PLAN GENERAL DE ORDENACIÓN DE TEGUESTE

Documento para Aprobación Definitiva

RECTIFICACIONES REALIZADAS AL DOCUMENTO

Julio de 2014

96.- POR-07 Barranco Padilla

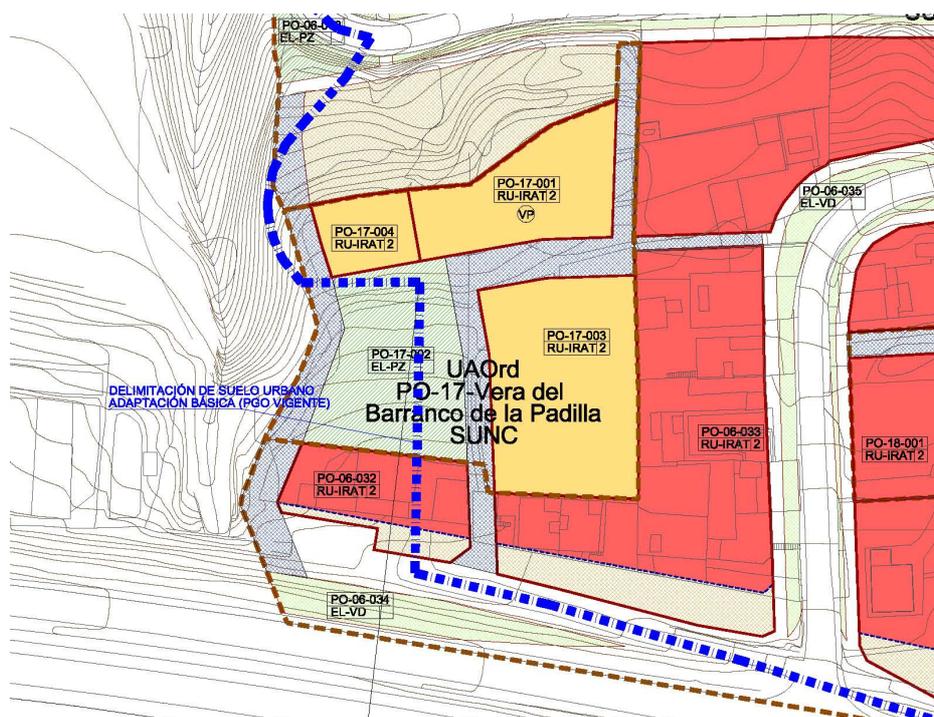
96.1.- *La ordenación de la Unidad de Actuación POR-07 Barranco Padilla se debería reestudiar. El viario propuesto con secciones escasas, se cierra sin continuidad y sin soluciones de remate. No se distingue si el viario es de tráfico restringido o peatonal. No se pueden comprobar las pendientes de las vías ni sus secciones.*

Este ámbito ha sido modificado respondiendo por un lado al Informe Sectorial de la Dirección General de Aviación, al estar afectado por la huella sonora del Aeropuerto Tenerife –Norte, y por otro lado a este punto del Dictamen de la COTMAC.

El Informe de la Dirección General de Aviación establece que los suelos Urbanos Consolidados y No Consolidados afectados por las huellas de ruido del Plan Director del Aeropuerto de Tenerife-Norte en los que se permiten los usos residenciales dotacionales educativos o sanitarios deben corresponder con Suelos Urbanos en el vigente planeamiento general de Tegueste (Adaptación Básica), y se permitan dichos usos. En este sentido se analizó la delimitación del Suelo Urbano realizada en la Adaptación Básica (PGO vigente) contrastándola con la efectuada en este Documento. Se observó que la ordenación propuesta en esta Aprobación Definitiva ampliaba la del Plan vigente con el espacio libre de la UA PO-17 (con código PO-17-002) y con la consideración de dos edificaciones existentes en SUCO (pieza con código PO-06-032).

Por tanto para no vulnerar el mandato de la Dirección General de Aviación, se ha modificado el uso de la pieza PO-06-032 de SUCO, pasando de Residencial a Espacio Libre público. De esta manera se garantiza que las superficies donde se ha ampliado el suelo urbano de la Adaptación Básica no tengan usos residenciales, dotacionales educativos o sanitarios.

Con respecto a la delimitación de la UA PO-17 Vera del Barranco de la Padilla se amplía al sur atendiendo a la homogenización de criterios que se plantea en el punto 34 del Dictamen de la COTMAC. Durante la revisión efectuada, se constató que ciertas edificaciones colindantes al sur de esta unidad de actuación no disponían de los servicios mínimos exigibles para ser considerados como SUCO. Este hecho motivó la ampliación de la UA-PO-17 al sur para incluir dichas edificaciones y la vía de acceso a las mismas (a urbanizar adecuadamente).

97.- POR-08 El Puente

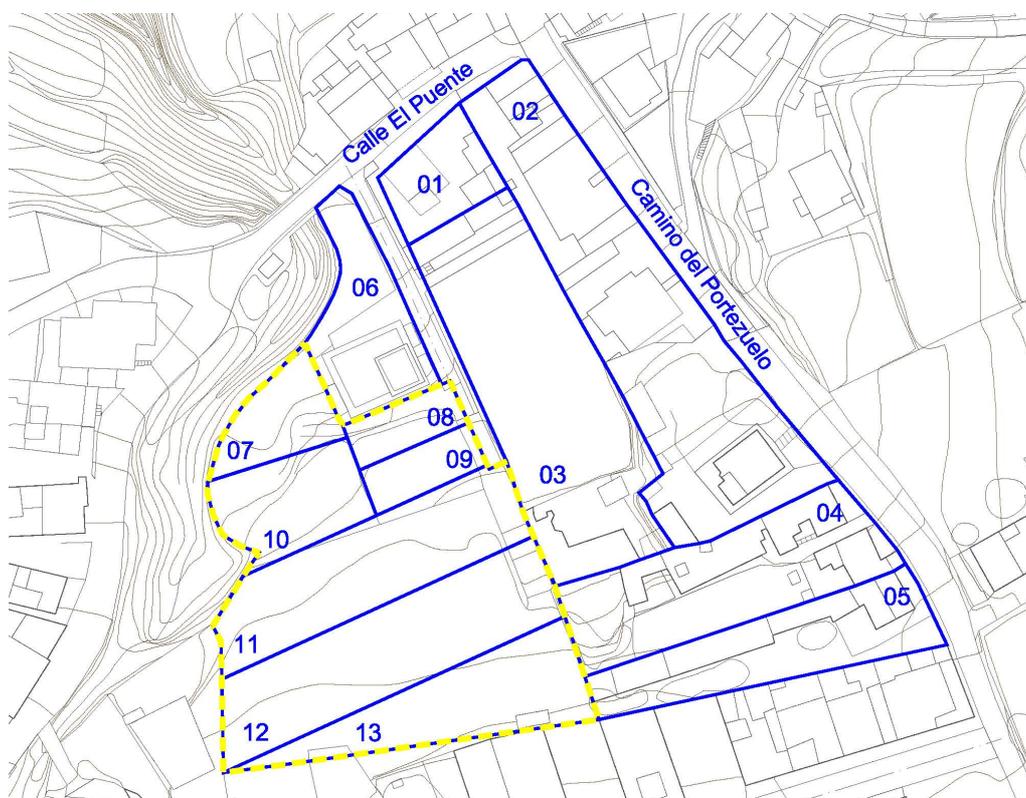
97.1.- **Se considera subsanado**
